Giảm chi phí PCB và EMC – Câu chuyện cảnh báo

NGHIÊN CỬU ĐIỂN HÌNH , MẠO THIẾT KẾ EMC / SA16 BÌNH LUẬN

Mô tả và kết quả đánh giá thiết kế EMC ban đầu

NGĂN XẾP PCB 4 LỚP GỐC FLAME BOSS

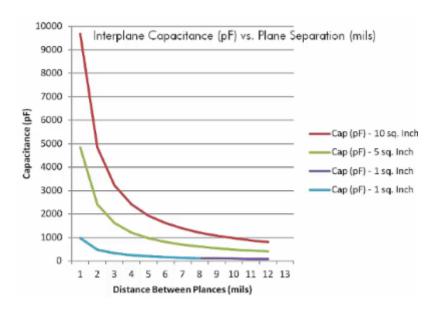
Trong thiết kế này, Flame Boss đã sử dụng ngăn xếp PCB điển hình được đề xuất cho các bo mạch 4 lớp, đó là định tuyến/linh kiện ở lớp trên cùng và lớp dưới cùng, với hai lớp ở giữa dành riêng cho nguồn điện và lũ lụt trên mặt đất.

Như bạn có thể thấy từ kích thước độ dày trong bảng trên, các lớp định tuyến được liên kết chặt chẽ với nhau, với lõi dày (47 mils) giữa các lớp GND và VCC.

Vì vậy, ngăn xếp có vẻ tốt.

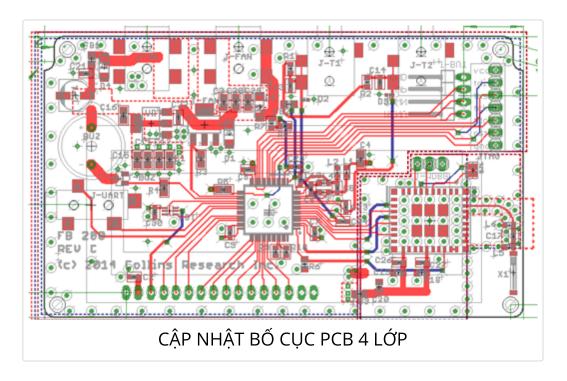
Các mục chính tôi khuyên bạn nên thay đổi trong thiết kế 4 lớp ban đầu là:

- Cải thiện việc tách rời trong một số lĩnh vực cụ thể
- Tối ưu hóa khả năng tách rời bằng cách cải thiện hướng nắp tách rời và thông qua khoảng cách
- Tăng chiều rộng rãnh của một số đường ray cung cấp điện để giảm trở kháng PDN (và giảm tiếng ồn của nguồn điện)

- Thêm ferit cho đường ray cung cấp tương tự cục bộ và đường ray cung cấp RF
- Định tuyến lại một số phần của bảng mạch để giảm thiểu các dấu vết ở mặt sau của PCB

- Giao diện LCD hoán đổi chân trên MCU để truyền tín hiệu đến đầu nối mà không cần nhảy lớp
- Chèn các điện trở sê-ri trên một số tín hiệu giao diện nối tiếp để thêm một số giới hạn và chấm dứt tốc độ quay. Hoặc ít nhất là đặt các trình giữ chỗ 0 ohm để sử dụng làm thẻ miễn phí ra khỏi tù

- Chèn trình giữ chỗ cho bộ lọc thông thấp RC trên mỗi tín hiệu chuyển sang LCD
- Giảm cường độ ổ đĩa trên tất cả các tín hiệu được điều khiển từ MCU khi băng thông cho phép

- Thêm vias khâu GND trên bảng cứ sau 10 mm-20 mm để giảm khả năng xảy ra cộng hưởng mặt phẳng

- Sử dụng cáp được bảo vệ cho quạt PWM
- Khuyến nghị thêm điốt bảo vệ ESD vào tín hiệu đầu dò nhiệt độ càng gần đầu nối càng tốt
- Thêm bộ lọc thông thấp (RC đơn giản) với băng thông thấp (ví dụ: 500 Hz) vào đầu vào tương tự. Điều này bảo vệ chống lại các trường bức xạ kết hợp với cáp khỏi thử nghiệm EMC miễn nhiễm bức xạ (61000-4-3).
- Một số mục khác mà tôi sẽ không đề cập ở đây để giảm thiểu một số thử nghiệm miễn dịch EMC khác.

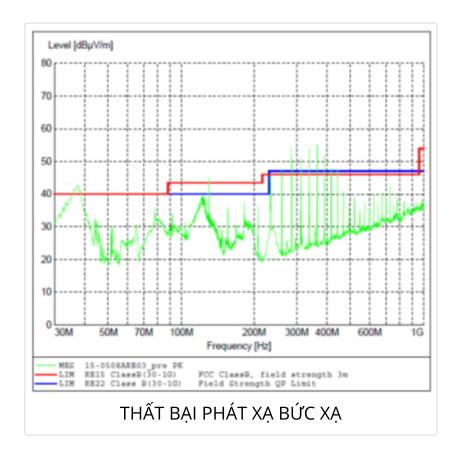
Những gì chúng ta có thể thấy là vì các lớp bên trong đã biến mất nên chúng ta mất rất nhiều tùy chọn định tuyến. Do đó, bạn có thể thấy nhiều rãnh hơn được định tuyến ở mặt dưới của PCB, bao gồm cả rãnh nguồn và dữ liệu. Điều này có nhược điểm đáng kể là biến mặt phẳng mặt đất (và các đường quay trở lại khác) thành pho mát Thụy Sĩ.

Mọi thứ đột nhiên trông không được đẹp lắm và từ những gì tôi thấy về thiết kế mới, tôi ngay lập tức nghi ngờ rằng có thể có một

số vấn đề về đường dẫn trở lại đã được đưa ra.

Quá trình quét phát xạ tương ứng từ phòng thử nghiệm cho thấy một số vấn đề khá lớn đã xuất hiện trên khắp dải tần 30 MHz – 500 MHz.

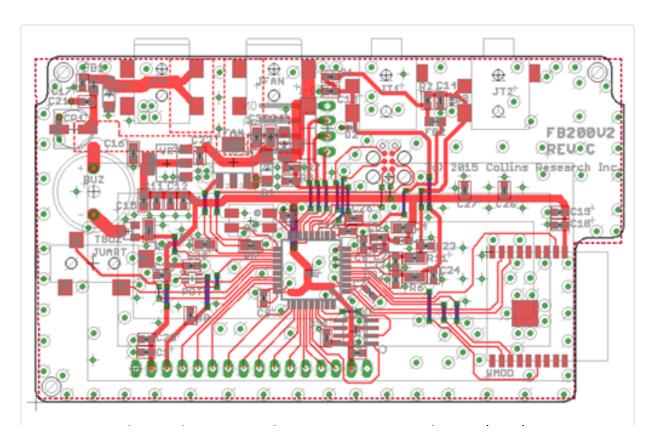
Các 'gai' băng thông hẹp như thế này trong dải tần số này thường là sóng hài của tần số đồng hồ hiện diện ở đâu đó trên sản phẩm. Nó có thể là đồng hồ của bộ xử lý chính hoặc đồng hồ lõi bên trong (thường là PLL'd lên đến bội số của tần số tinh thể bên ngoài) hoặc đồng hồ bus (ví dụ: tần số chuyển đổi bus dữ liệu song song/nối tiếp).

Trong trường hợp này, các xung được đặt cách nhau chính xác bằng tần số của đồng hồ bộ xử lý, vì vậy chúng tôi nghi ngờ rằng đó là tiếng ồn từ bộ xử lý được phát ra thông qua một số cơ chế.

Các gai hẹp cách nhau khoảng 26 MHz ở tần số cao hơn cũng có vẻ là sóng hài từ đồng hồ trong thiết bị. Điều này rất có thể liên quan đến cùng một vấn đề phát xạ của bộ xử lý, vì vậy tôi thầm tin rằng nếu chúng ta giải quyết được vấn đề đó, các sóng hài này cũng sẽ giảm biên độ.

Nhìn chung, bạn có thể thấy rằng thiết bị bị lỗi ở một số tần số ở bất kỳ đâu trong khoảng từ 1 đến 7 dB.

ĐÃ CẬP NHẬT PCB 2 LỚP (SAU KHI XEM XÉT THIẾT KẾ EMC)

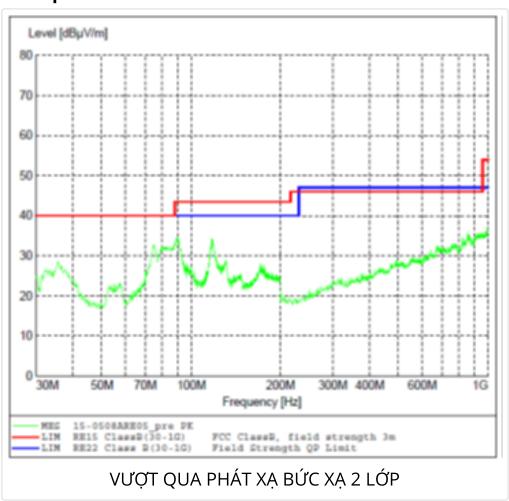
Những gì bạn có thể nhận thấy là hiện tại có ít rãnh hơn ở mặt sau của PCB. Ý tưởng đằng sau điều này là:

- Để giảm thiểu độ tự cảm của mặt đất bằng cách làm cho mặt phẳng đất càng lớn và liền kề càng tốt
- Để giảm thiểu việc tạo ra các vòng lặp hiện tại không chủ ý trong các đường dẫn trở lại

- 1. Đã thêm tách rời bổ sung ở đầu vào nguồn điện
- 2. Định tuyến lại các rãnh xung quanh mô-đun RF để tránh các rãnh trên lớp đất càng nhiều càng tốt
- 3. Đã thêm các nắp tách rời ở một số vị trí dọc theo đường nguồn chính để duy trì PDN trở kháng thấp và cung cấp đường dẫn ngắn hơn để dòng nhiễu quay trở lại nguồn của chúng

- 4. Đã di chuyển đầu nối JTAG lớn ở góc trên bên phải của PCB gần hơn với MCU để giảm thiểu chiều dài rãnh và cung cấp thêm không gian định tuyến trên lớp trên cùng

- 5. Hợp nhất các căn cứ analog/kỹ thuật số và nguồn điện analog/kỹ thuật số. Trong trường hợp này, việc tách biệt nguồn cung cấp/nền kỹ thuật số và tương tự thực sự làm cho hiệu suất kém hơn vì các rãnh bổ sung gây ra một số vấn đề về đường dẫn trở lại

- 6. Các rãnh năng lượng được ưu tiên ở lớp trên cùng. Một trong những khu vực rủi ro cao nhất là đường dẫn điện được định tuyến ở phía dưới bên phải qua các tín hiệu dữ liệu LCD.

- 7. Đã di chuyển một số thành phần để làm cho các bản nhạc trôi chảy hơn trên lớp trên cùng
- 8. Đã chuẩn hóa một số giá trị tụ điện tách thành 100 nF để tránh tạo cộng hưởng trong PDN

- 9. Đã thêm tách rời bên cạnh chân nguồn LCD
- 10. Một số tinh chỉnh nhỏ khác...

Hầu hết công việc là di chuyển các bộ phận và định tuyến lại để tránh các dấu vết ở mặt trái của PCB càng nhiều càng tốt để mặt phẳng tiếp đất có thể tiếp tục và các đường quay trở lại không bị gián đoạn.

Tôi cũng đã cải thiện việc tách rời ở một số khu vực và định tuyến lại nguồn cung cấp VCC chính để cố gắng giảm độ tự cảm/trở kháng của nguồn điên.
